Barrage de Brissa

Rapport expertise Juillet 2019

Barrage de Brissa Rapport d'expertise

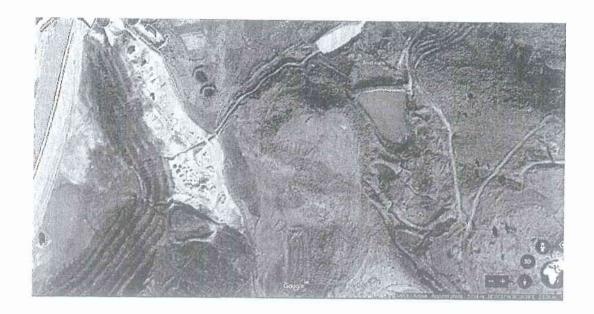
On peut voir sur la photo suivante la présence de petits lacs privés preuve que le basalte altéré peut être une étanchéité naturelle. Nous n'avons pas de topographie précise mais d'après le rapport² sur l'étanchéité du réservoir l'épaisseur de basalte au niveau des petits lacs serait alors de plus de 20m.

En outre l'expert international a vérifié que le matériau n'est pas dispersif. Ce résultat est attendu car nous ne sommes pas en présence d'argiles marines mais d'argile provenant de l'altération du basalte. Le mécanisme menant à la dispersivité (présence d'atomes sodium Na) n'est pas présent.

Le problème principal est bien entendu le **gradient hydraulique** qui peut créer des érosions par vitesse excessive sur les particules argileuses. Cela est valable tant pour les talus (vitesse d'entrainement) ou si le gradient est trop élevé (instabilité des particules)

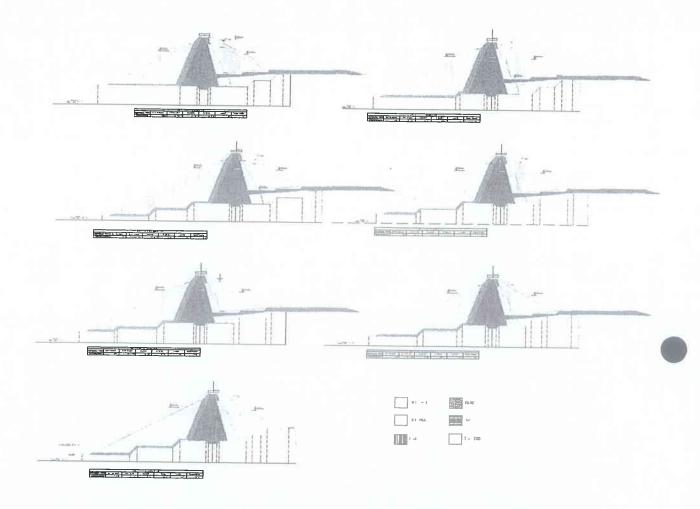
La difficulté principale de ce projet est de définir la position de la limite de cette protection. Il faudrait certainement que la plinthe soit ancrée plus profondément dans le basalte altéré. En outre l'ancrage dans le basalte est sujet à caution. Forer et injecter dans du basalte altéré est douteux. Il aurait mieux fallu faire une barrière de pieux sécants.

Le barrage de Balaa offre une géologie similaire (basalte altéré sur calcaires karstifiés. Compte tenu de ces difficultés et après une analyse des couts de la plinthe, des ancrages et des injections nous avons opté pour le recouvrement total du réservoir.

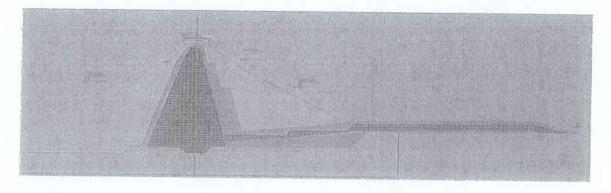
Nous ne remettons pas en question la conception du barrage somme toute traditionnelle pour un barrage en terre. Le noyau a été dessine pour un gradient hydraulique de 3.

Nous sommes plus circonspects par l'adoption d'un tapis argileux. Le tapis en argile repose sur une transition de dimension maximale 100 mm. Cette transition nous parait trop ouverte pour être filtre avec l'argile. Une solution raisonnable pour le tapis amont aurait été de haut en bas ; argile, filtre, transition. En outre l'épaisseur de l'argile semble bien faible. Le gradient hydraulique est, nous semble-t-il, trop fort.

L'issue principale dans cette modification ainsi que dans la conception originale du projet était l'hypothèse que le basalte apparent dans le réservoir est étanche, ce qui n'est pas le cas et seule une étanchéité artificielle permet d'assurer l'étanchéité.

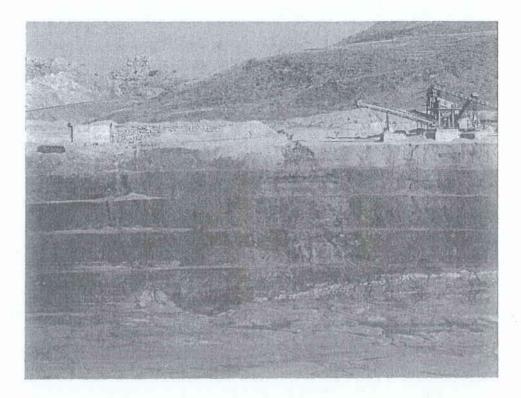
Les talus de l'excavation amont ne sont pas stables. On doit profiter de l'effondrement visible pour pratiquer une analyse en retour pour comprendre le régime d'écoulement.

Il y a visiblement des bancs dits calcaires qui amènent de l'eau horizontalement. Ce calcaire n'est pas homogène. A Balaa nous avons trouvé au-dessus d'un banc calcaire des horizons plus marneux qui crée ce qu'on nomme en anglais des « water bearing features ».

On peut voir sur les photos des signes d'érosion dus aux agents météoriques mais également au batillage.

Comme on peut le voir sur l'image ci-dessus il n'existe aucun contrôle des débits entrants. On peut voir plusieurs ruisseaux pénétrant directement dans le réservoir.

Reprofilage des excavations amonts avec une pente de l'ordre de 1,8H/1V et installation d'un drainage en bas de talus relié au tapis drainant du fond de retenue.
